مشروع الحرس الوطني بالاحساء / 1220 p  
الرقم: SBG-SANG-BHK-P-1220-ATC-000952

### الموضوع : متابعة تنفيذ الاعمال بموقع الأحساء

CONSULTANT:		CLIENT:		CONTRACTOR:	
دار الحياض DAR AL HAYADH ARCHITECTURE & ENGINEERING		المملكة العربية السعودية الحرس الوطني وكالة الشؤون الفنية الإدارة العامة للمشروعات 		مجموعة بنادر السعودية SAUDI BINLADIN GROUP ARCHITECTURE & BUILDING CONSTRUCTION	
SITE REPORT FOR MECHANICAL WORK					
PROJECT	SAUDI NATIONAL GUARD HOUSING PROJECT			R. NO	1
LOCATION	AL HASA			DATE	21.01.2015
DISCIPLINE				DISCIPLINE	MECHANICAL WORK
ITEM	DESCRIPTION			COMMENTS

المشروع : إسكان الحرس الوطني بالإحساء

# AC SYSTEM

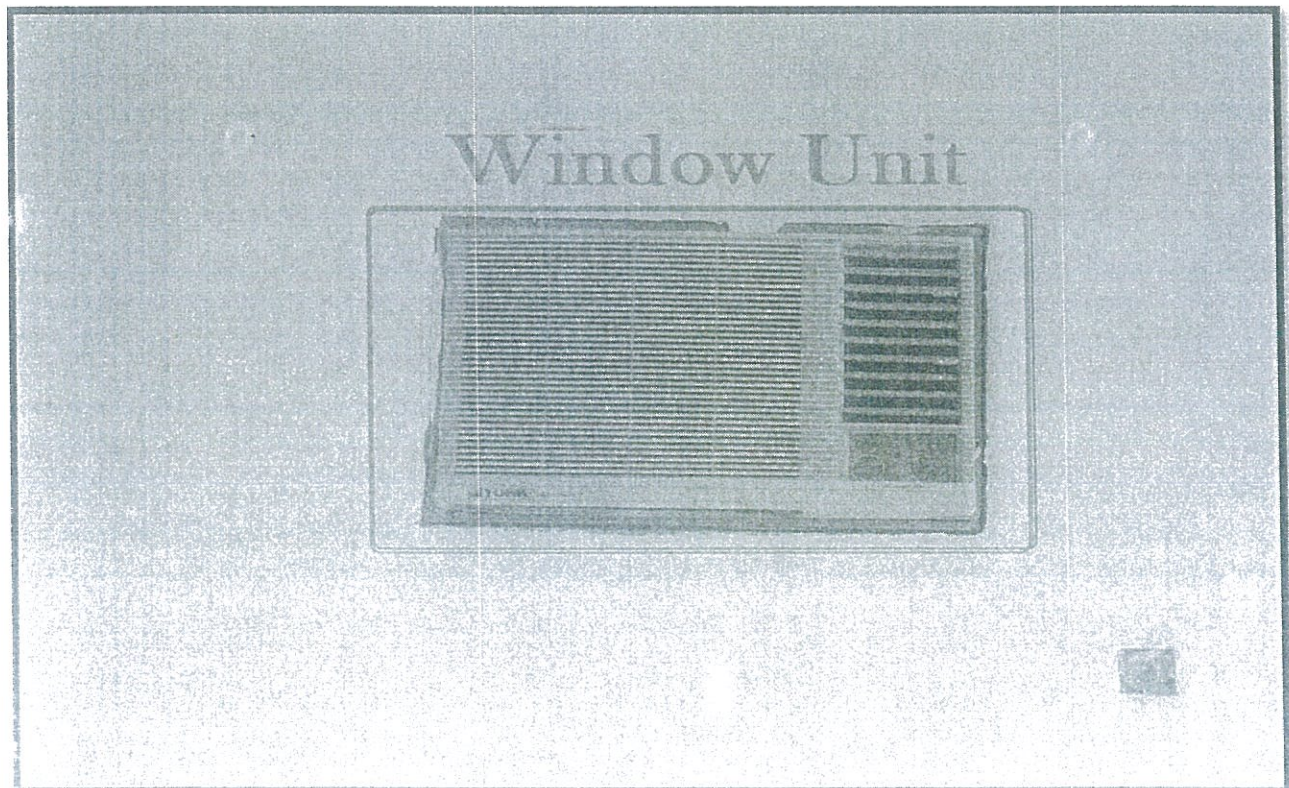
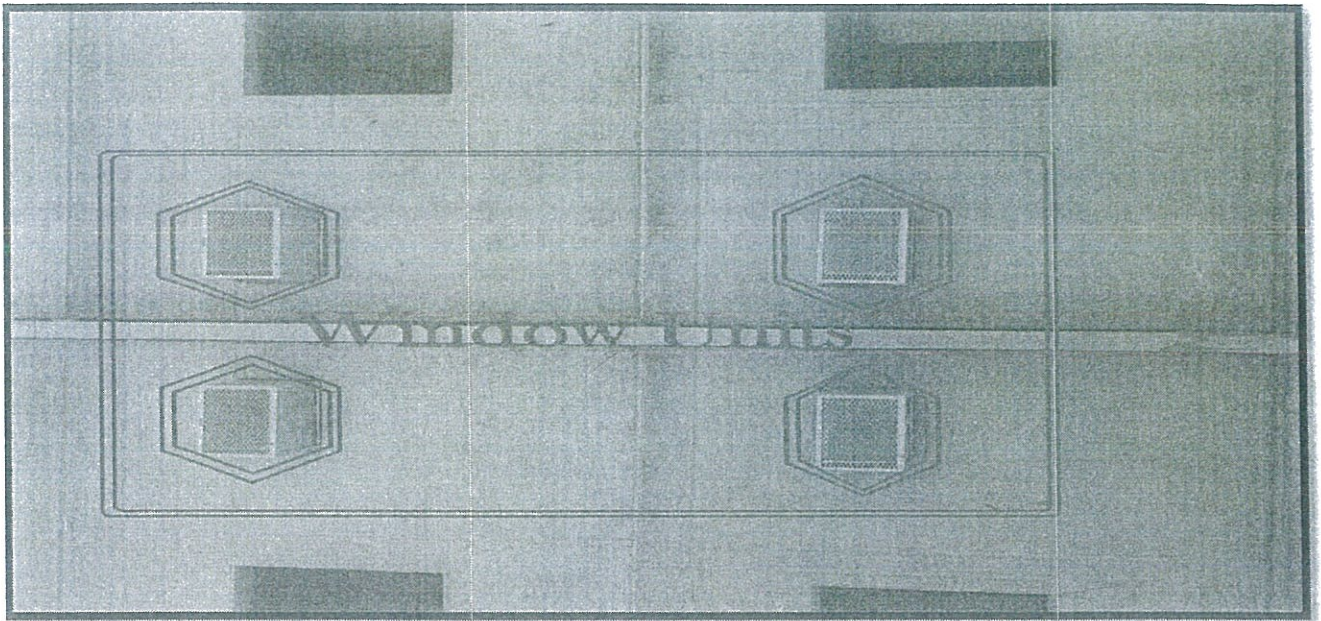
# Window units & split units outdoor should be covered to protect from sand & dust.

# Protection of pipe installation should be done as per specification for split units.

# PUMP SYSTEM

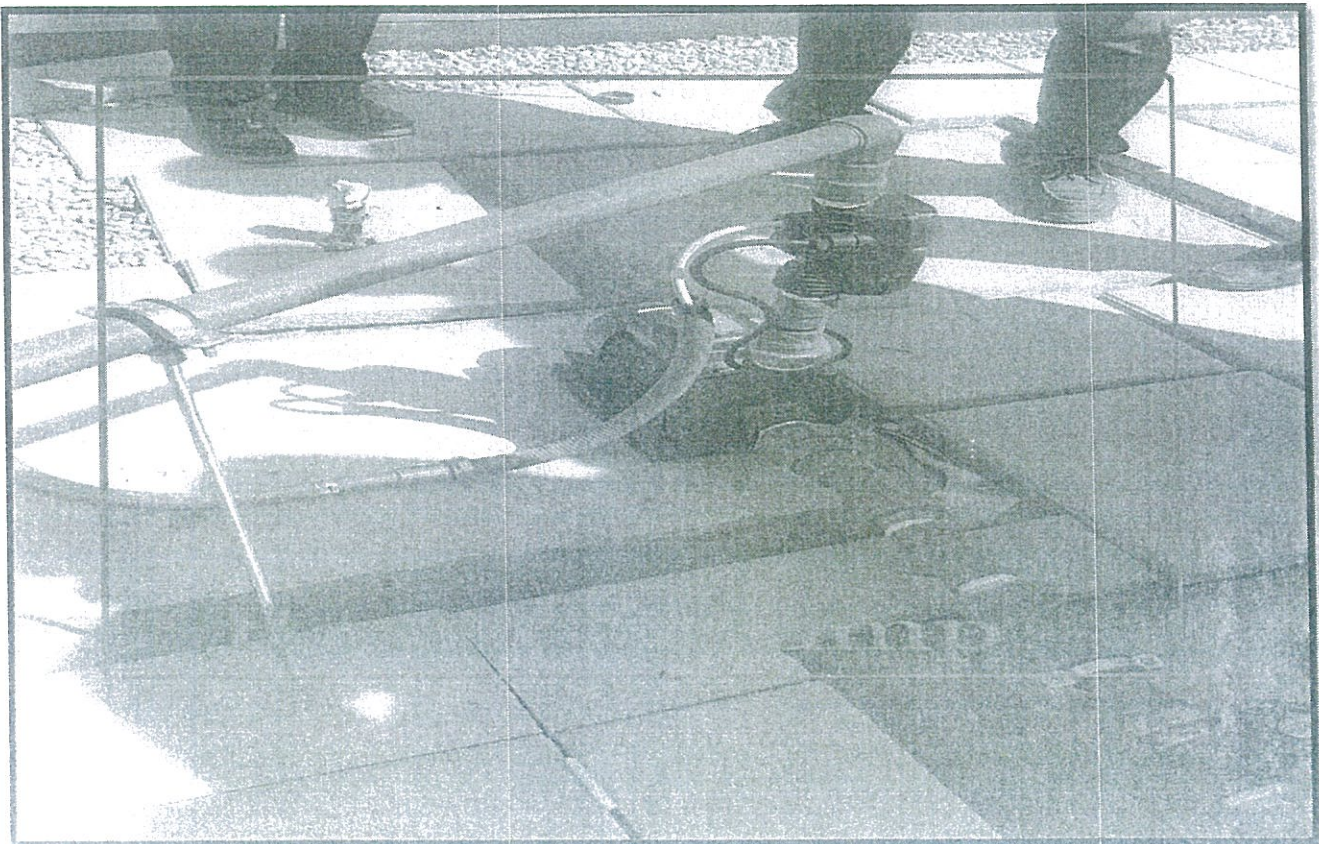
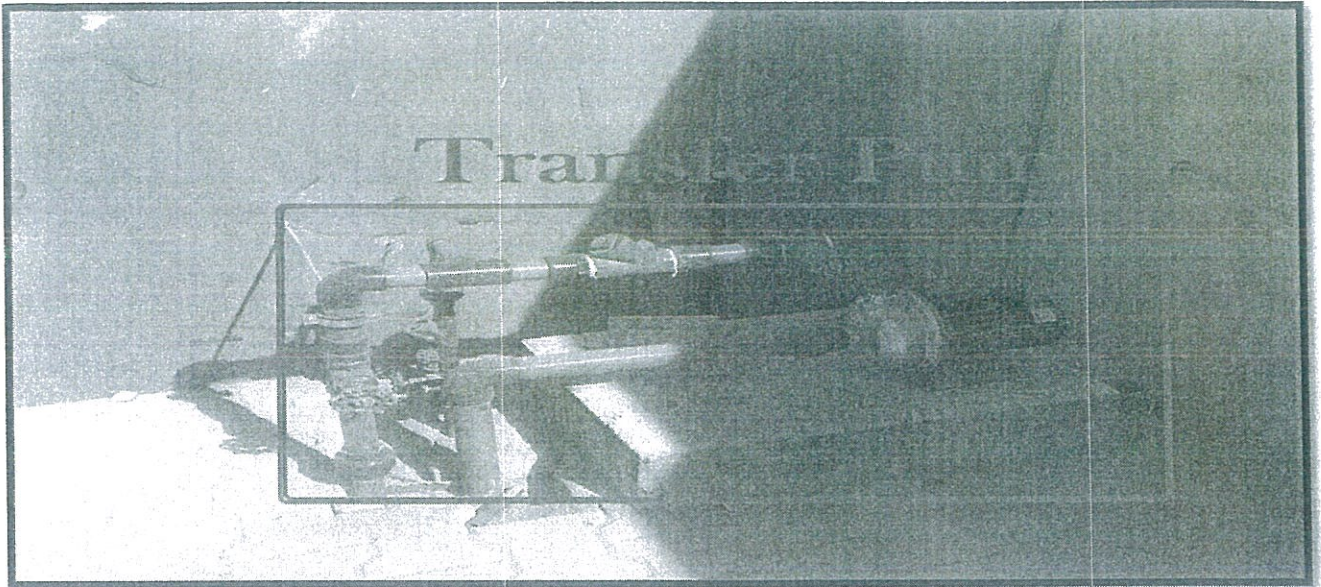
# The pipes should be insulated & covered by aluminum cladding.

# Pumps should be enclosed by shield protection cover.

# GAS SYSTEM

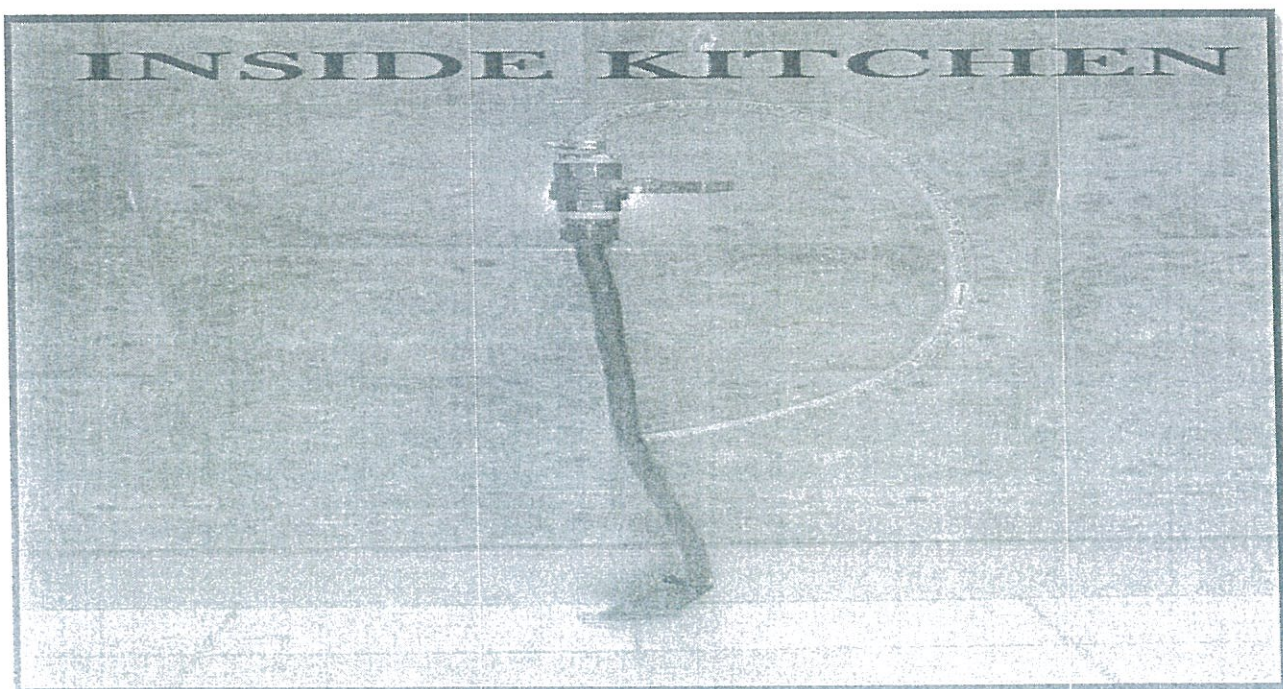
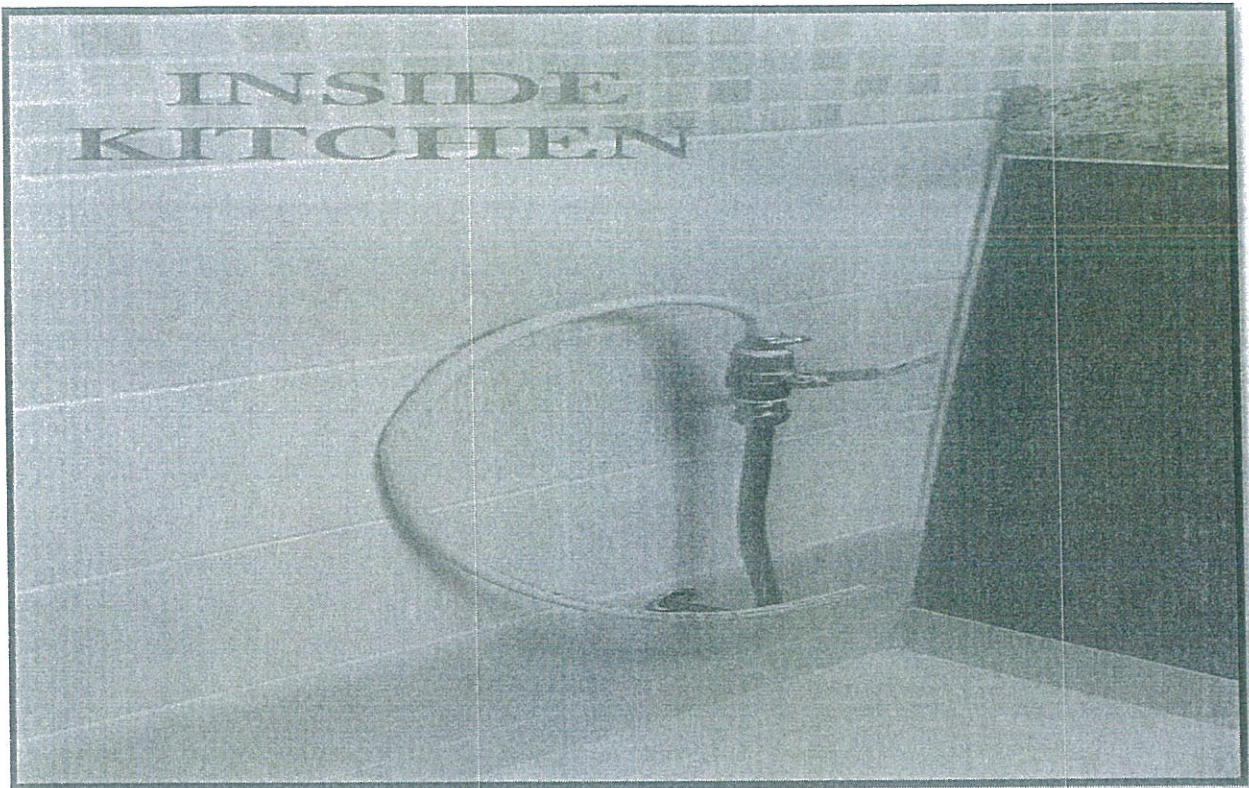
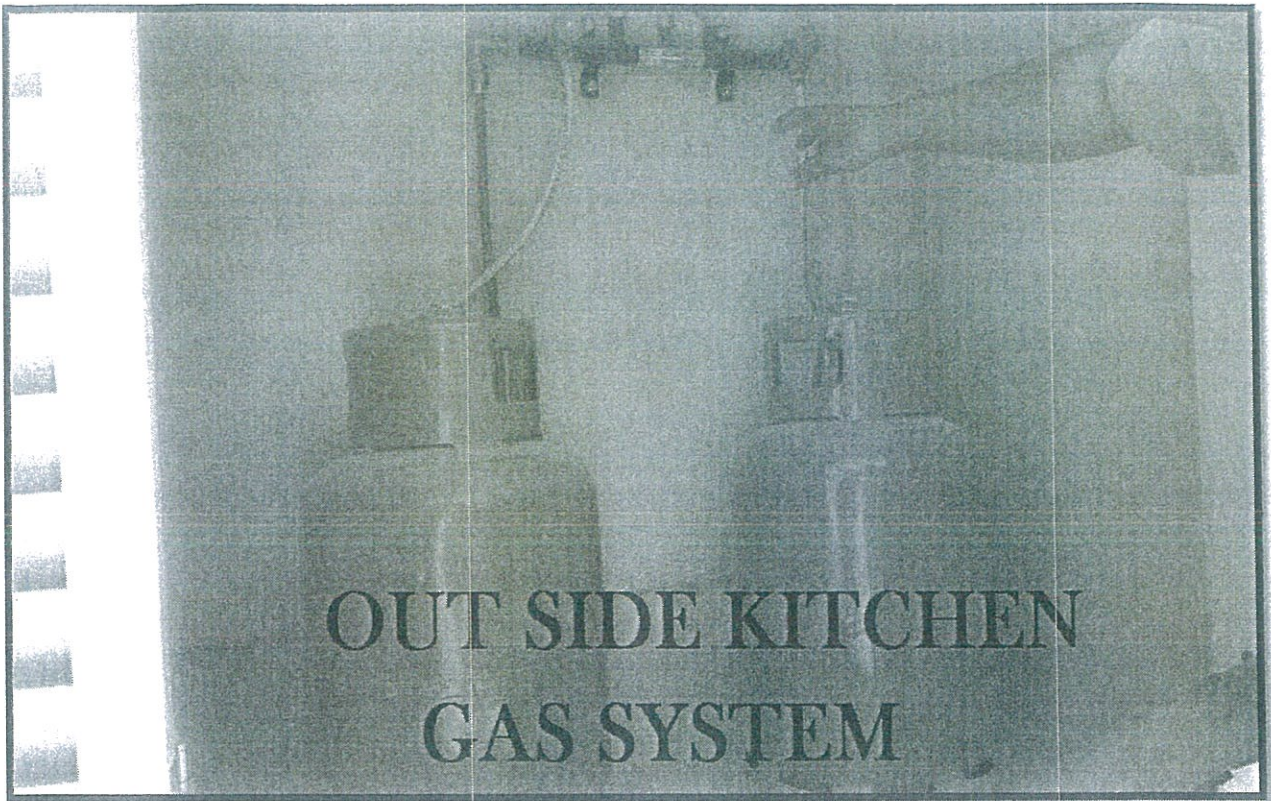
#In random samples checked there is no comments for gas system, it is ok.

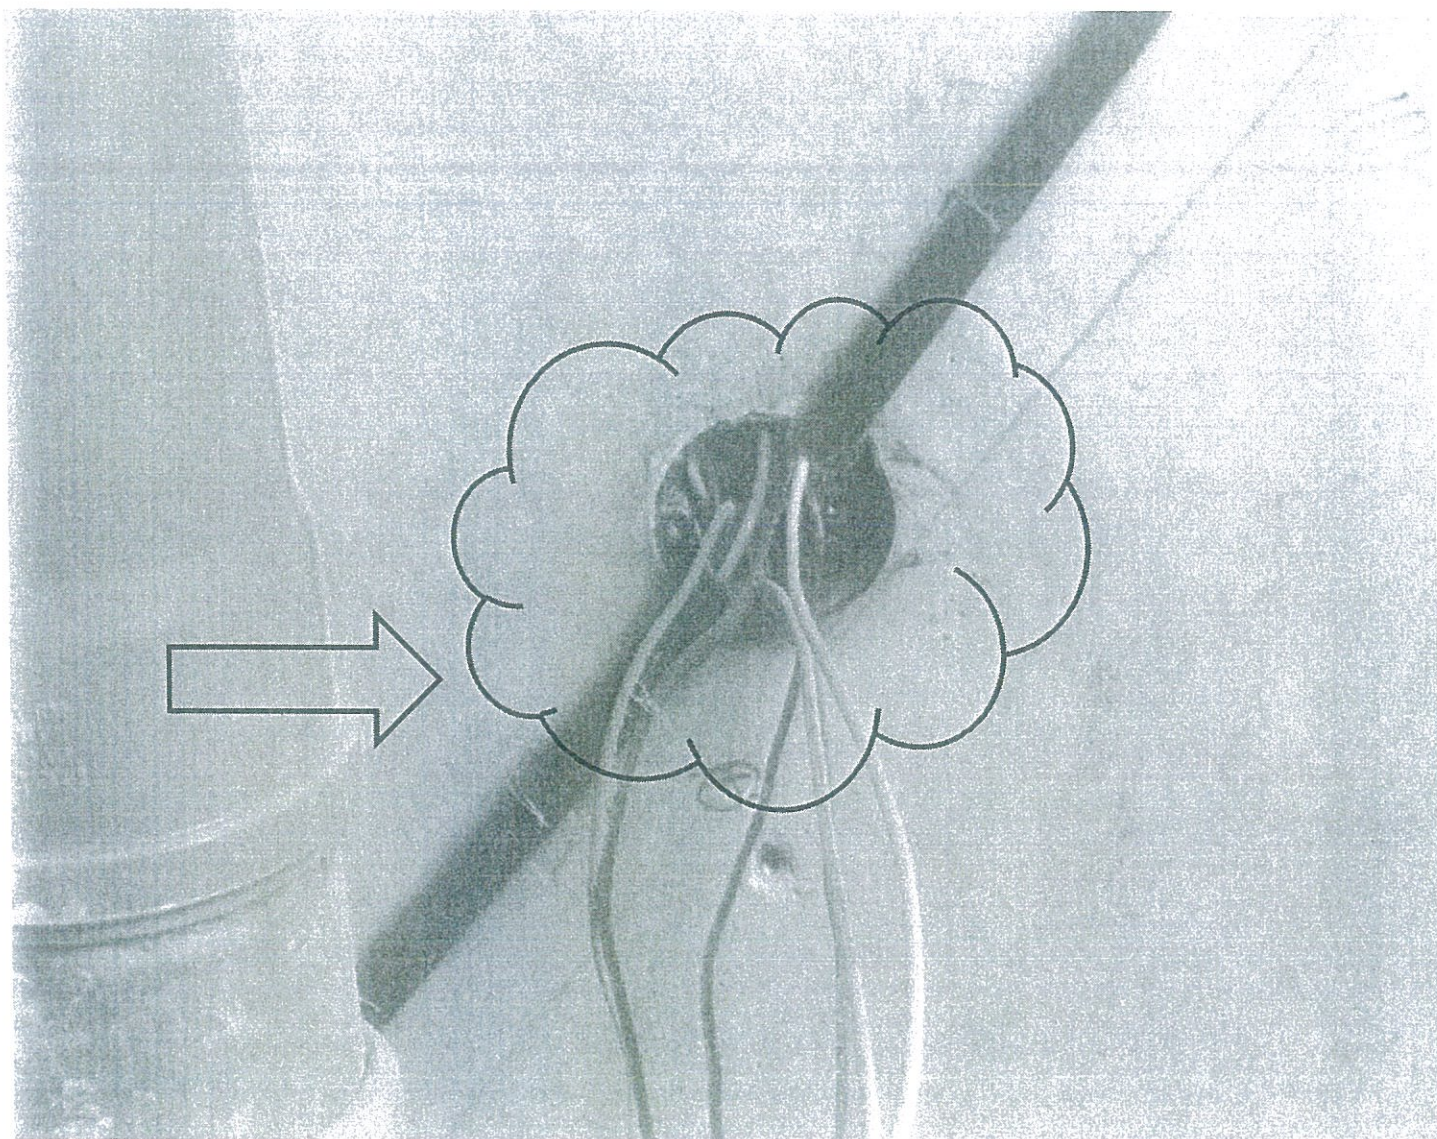
**WIRE INSTALLED WITHOUT PROPER PVC CONDUIT  
HOMERUN ON DB PANEL BOARD**

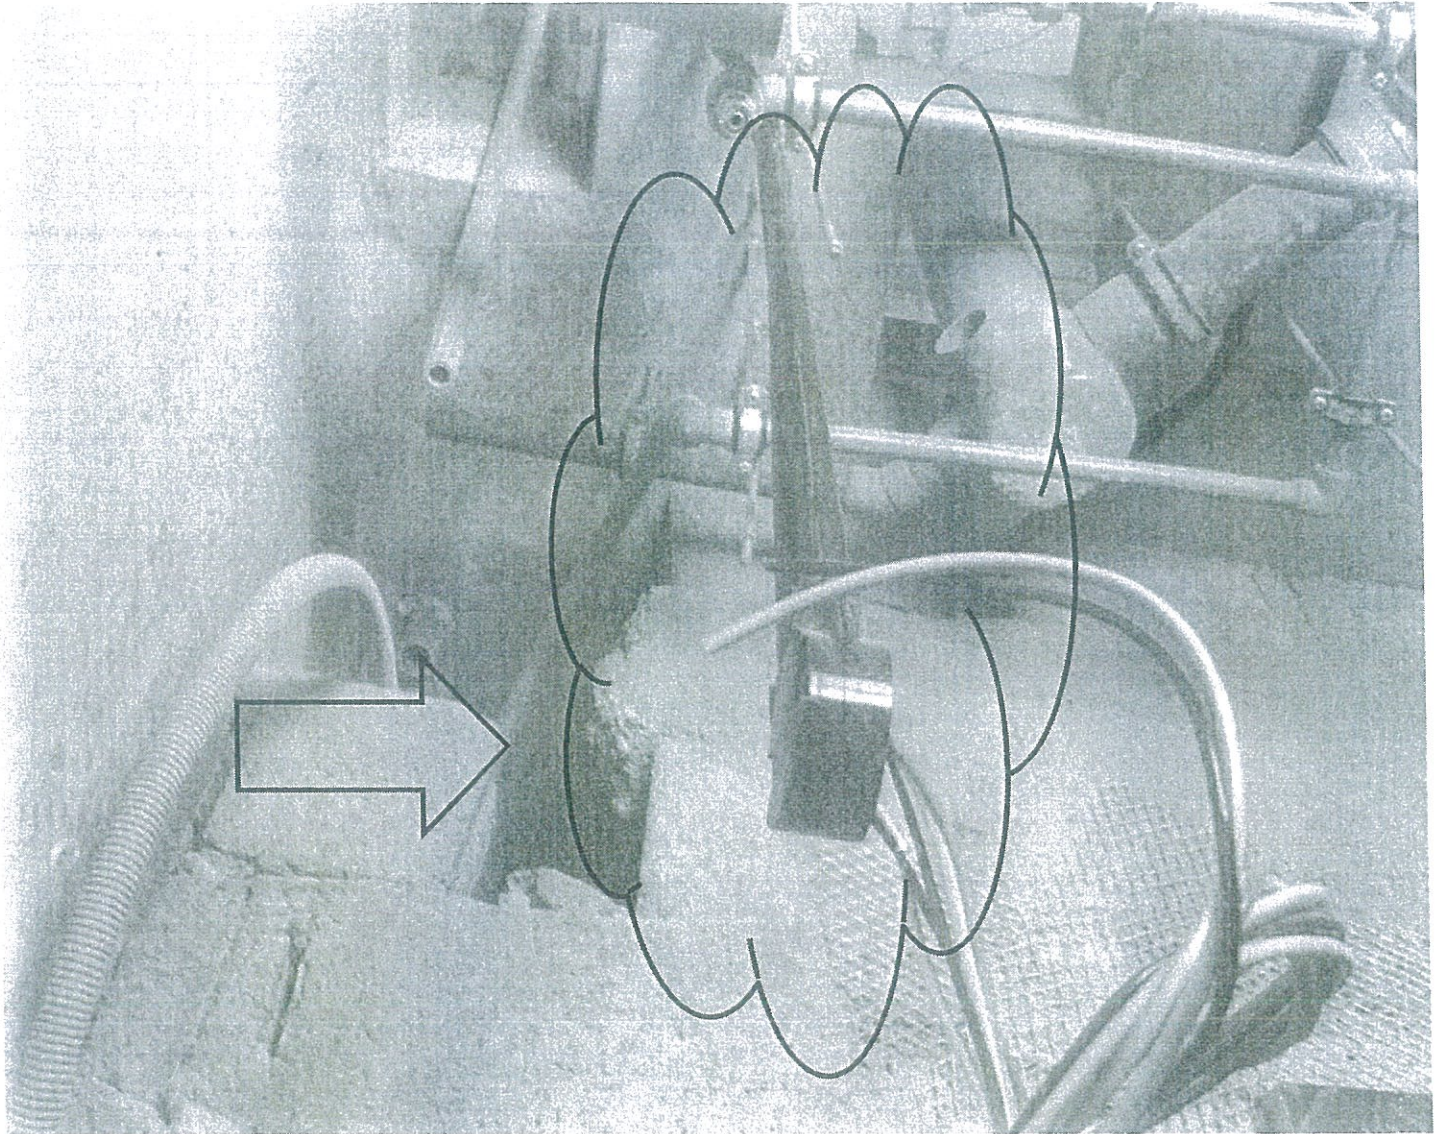
**NO EXTENSION BOX. PROVISION OF EXTENSION BOX  
(SURFACE TYPE) IS REQUIRED.**
